**AVIS RELATIF À LA PROTECTION
CONTRE LES EVENTUELS EFFETS NOCIFS ET NUISANCES
PROVOQUÉS PAR LES RAYONNEMENTS NON IONISANTS
GÉNÉRÉS PAR DES ANTENNES ÉMETTRICES STATIONNAIRES**

Commune : MONS - Exploitant : PROXIMUS

Référence exploitant : 65MCA_03

Rapport n° 4466 / 2023

Figure 1 : Vue en plan des lieux de séjour et des points de contrôle

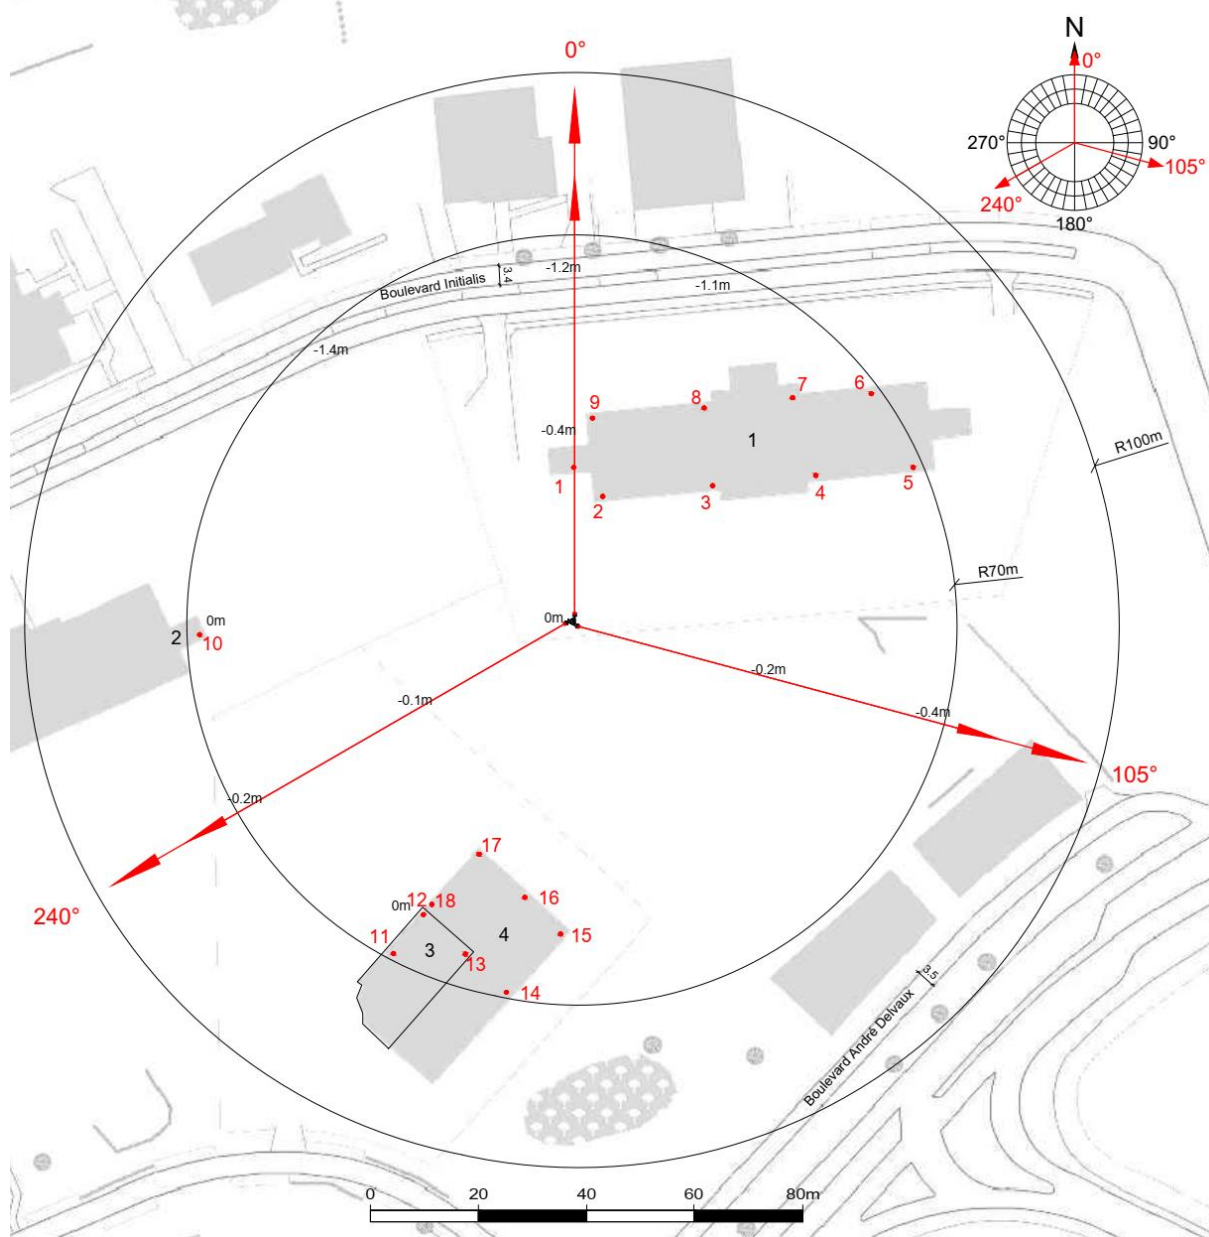
N° point de contrôle	LS	Atténuation (dB)	Indice d'exposition relatif à la limite par installation IE_i
9	LS1	3,0	0,025
2	LS1	3,0	0,025
1	LS1	3,0	0,025
8	LS1	3,0	0,022
5	LS1	3,0	0,013
4	LS1	3,0	0,013
11	LS3	3,0	0,012
10	LS2	3,0	0,011
6	LS1	3,0	0,011
17	LS4	3,0	0,011
7	LS1	3,0	0,011
3	LS1	3,0	0,010
12	LS3	3,0	0,010
18	LS4	3,0	0,009
13	LS3	3,0	0,007
16	LS4	3,0	0,006
14	LS4	3,0	0,004
15	LS4	3,0	0,004

En ce qui concerne les antennes de l'installation mentionnées dans le tableau 1, la distance maximale à laquelle la limite pourrait être atteinte, à l'extérieur, est égale à 85,6 m. S'il n'y a pas de LS à une distance inférieure, les antennes respectent forcément la limite d'immission.

Dans le cas des LS situés à l'intérieur des bâtiments, une atténuation d'obstacle est prise en compte et il en résulte que la distance maximale à laquelle la limite pourrait être atteinte se réduit à 60,6 m.

Figure 2 : Vue en plan des installations d'antennes dans un rayon de 300 mètres autour de l'installation faisant l'objet de la demande d'avis

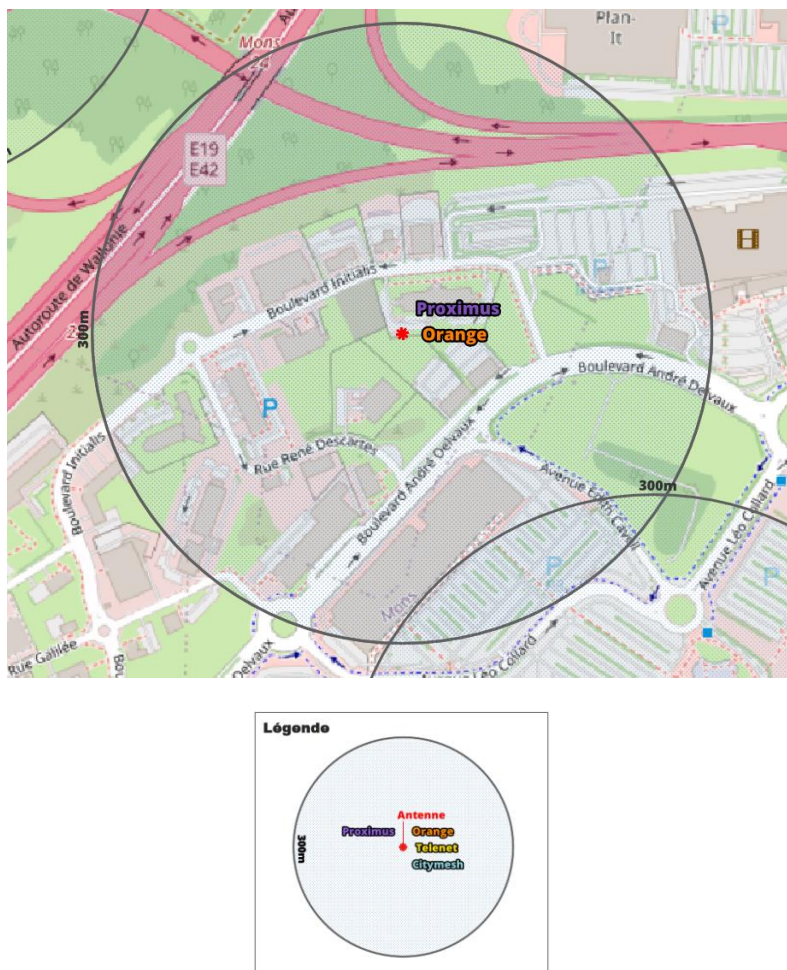
Compte tenu du nombre d'installations localisées dans la figure 2, il apparaît que l'intensité du rayonnement électromagnétique généré, dans les lieux de séjour situés à proximité de l'installation référencée dans le paragraphe 2, par l'ensemble des antennes émettrices stationnaires de l'ensemble des exploitants du même site d'antennes émettrices stationnaires respecte la limite fixée à l'article 4, § 2 du décret.
